**Avis délibéré de la Mission Régionale d'Autorité environnementale
de Nouvelle-Aquitaine
sur le projet de centrale agrivoltaïque sur la commune de
Saint-Aubin-Le-Cloud (79)**

n°MRAe 2024APNA184

Localisation du projet : Commune de Saint-Aubin-Le-Cloud (79)
Maître(s) d'ouvrage(s) : Société Sunti La Menantière
Avis émis à la demande de l'Autorité décisionnaire : la préfète des Deux-Sèvres
En date du : 25 juillet 2024
Dans le cadre de la procédure d'autorisation : Permis de construire
L'Agence régionale de santé et la préfète de département au titre de ses attributions dans le domaine de l'environnement ayant été consultés.

Localisation des zones humides – extrait étude d'impact pages 90 et 91

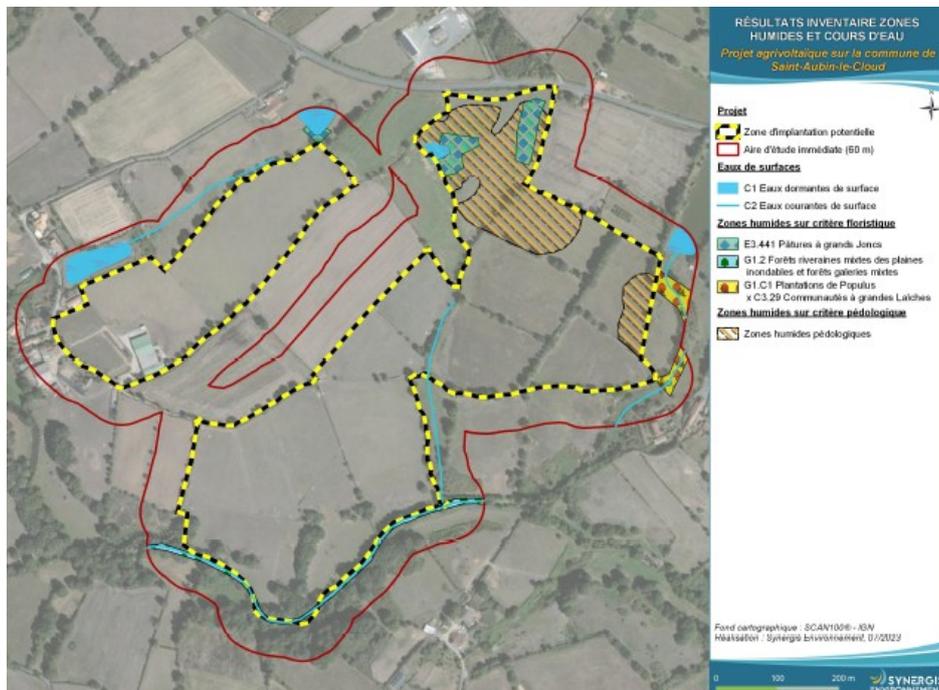
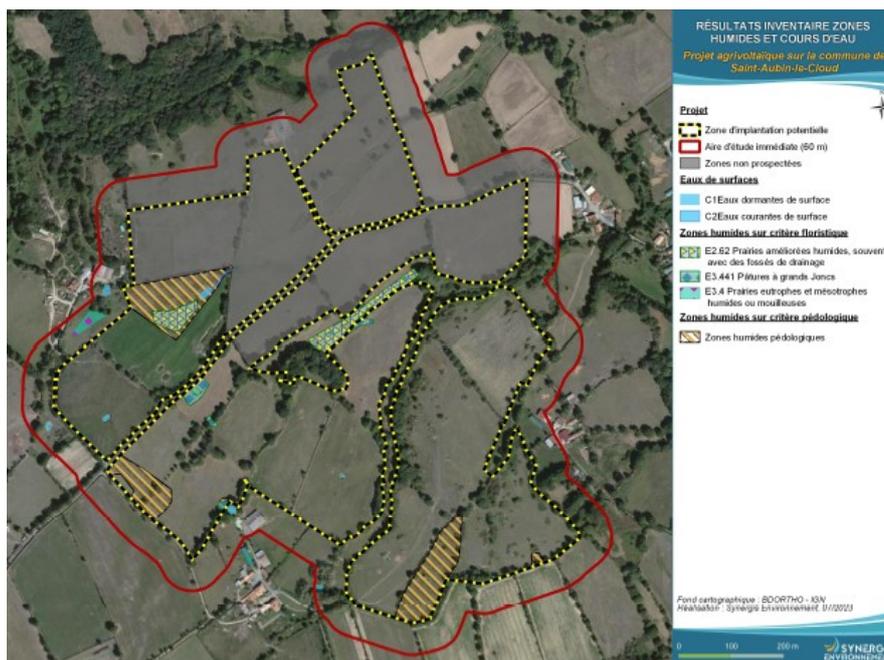
Les investigations portant sur les sols et les habitats ont mis en évidence la présence de zones humides sur une multitude de petites surfaces de la ZIP. Le dossier précise en page 89 que 4,51 ha de zones humides ont été identifiés sur le site de Quaquinières et 5,59 ha sur le site de la Menantière, soit un total de 10,1 ha, alors qu'en page 195 le dossier n'évoque que 5,78 ha de zones humides dans la ZIP. **Il convient de mettre en cohérence les chiffres de l'étude.** Les cartographies de ces zones humides figurent en pages 90 et 91 de l'étude d'impact et sont reprises ci-après.

Concernant les **zones humides**, l'analyse retient un impact du projet négligeable. Pourtant, l'installation des pieux supportant les tables à une profondeur de deux mètres et donc traversant le sol peu perméable présent entre cinquante centimètres et un mètre de profondeur, risque de favoriser l'infiltration de l'eau de pluie en profondeur entraînant alors l'assèchement des zones humides présentes. De plus selon le dossier, les tranchées de raccordement électrique interne d'une profondeur de 1 m présentent un risque de drainage latéral des zones humides. Enfin, 3 748 m² de pistes en zones humides sont prévues.

La MRAe recommande de justifier l'absence d'alternative permettant d'éviter totalement les zones humides présentes sur le site et le cas échéant d'étudier l'impact sur les secteurs ne pouvant être évités. Elle recommande également d'intégrer dans le calcul des zones humides résiduelles concernées les pistes et tout autre équipement ayant un impact sur de telles zones.
